改善箇所説明図①

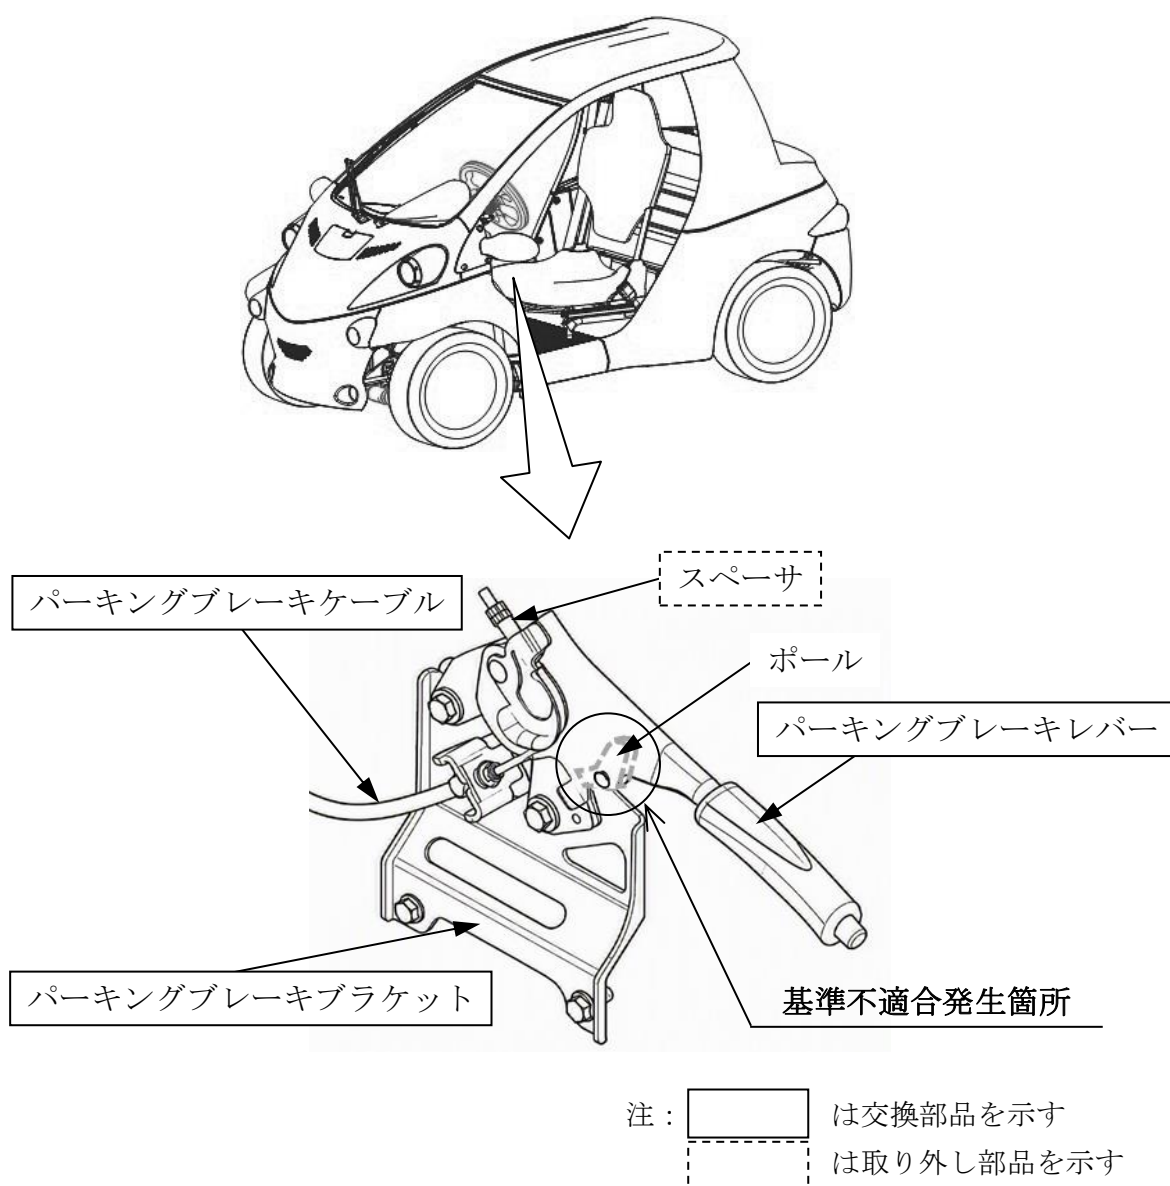
パーキングブレーキレバーにおいて、ポールの製造管理が不十分なため、硬度が不足しているものがあり、レバーに強い衝撃が加わるとポールの先端が破損することがある。そのままの状態で使用を継続すると、ポールが摩耗し、レバーを引き上げても保持できなくなることがある。最悪の場合、パーキングブレーキが効かなくなり、車両が動き出すおそれがある。

全車両、パーキングブレーキレバーを良品と交換し、パーキングブレーキケーブル及びパーキングブレーキブラケットを新品と交換する。なお、当該ケーブルにスペーサが取り付けられているものは、スペーサを取り外す。

識別：運転者席シートベルトアンカ付近に No.5848 のステッカーを貼付する。
